Van: [redacted]
Verzonden: vrijdag 25 september 2020 14:38
Aan: [redacted]
Onderwerp: FW: Grimburgwal deelopdracht opmerkingen mobilisatie en demobilisatie

Onderbouwing toegevoegde besteksposten GBW0104

Aanbrengen houten damwanden 6 m (indicatief)
	+ Leveren damwand Damwand planken Azobe L= 6 m B=200mm D=60mm fsc

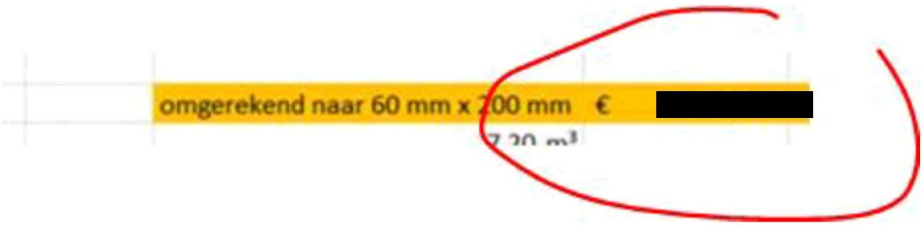
Hoi [redacted],
Dit maakt wel degelijk iets uit!
Verschil is meer dan €[redacted]

Hoezo prolock?
Ben ik iets aan het beoordelen dat toch niet gaat gebeuren?
Met vriendelijke groet,

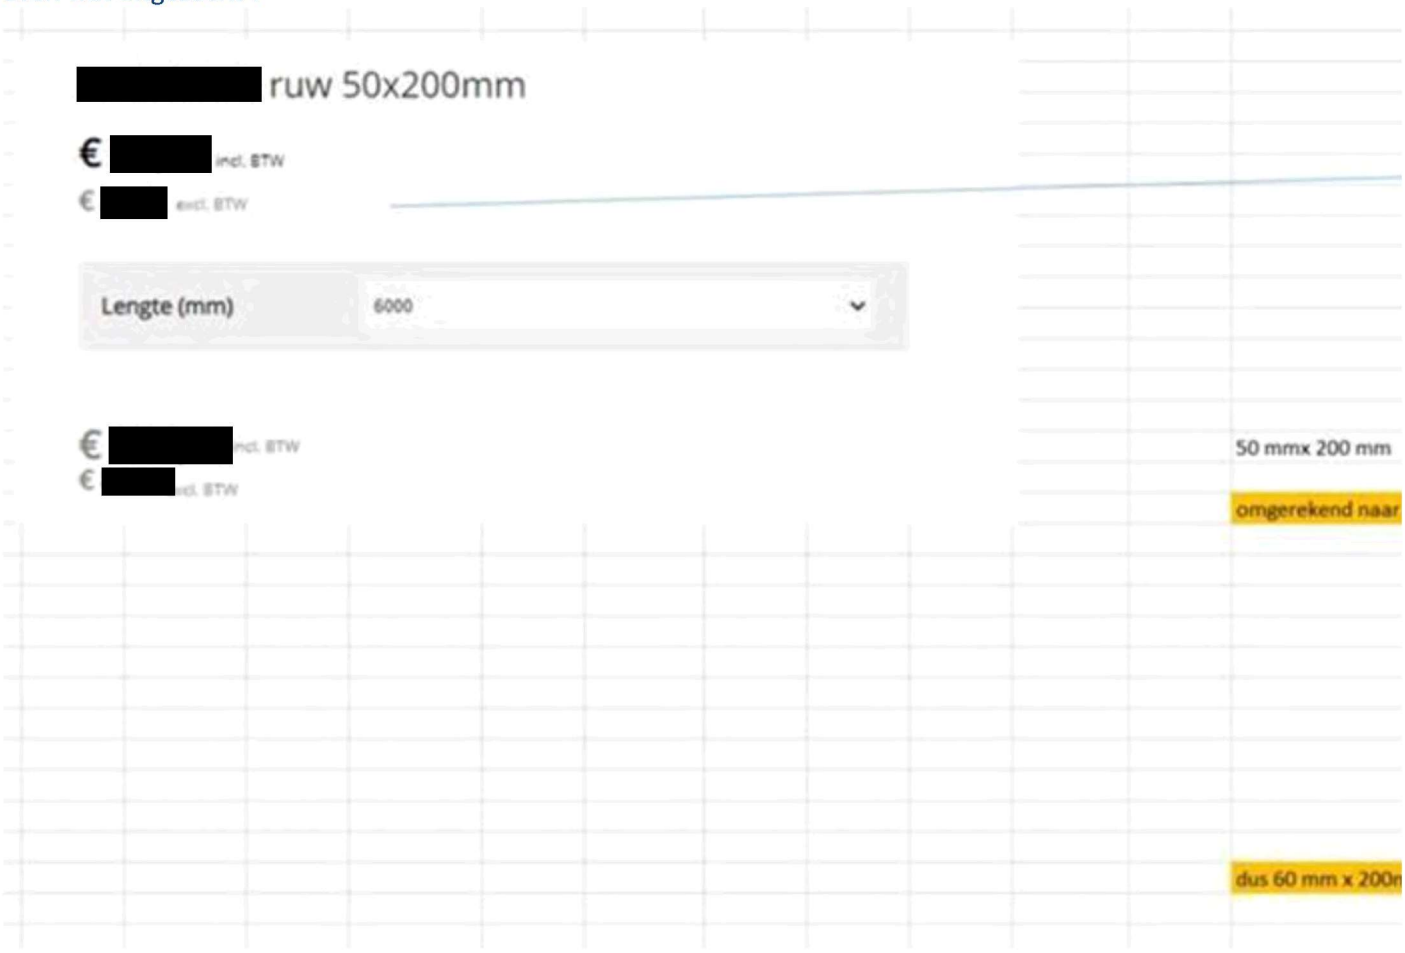
Oke dan kan de onderbouwing wel kloppen,
Echter de prijs voor het hout is te hoog.

Even wat uitgezocht :

En ik heb nog offerte vraag uitstaan,
Voor de zekerheid.
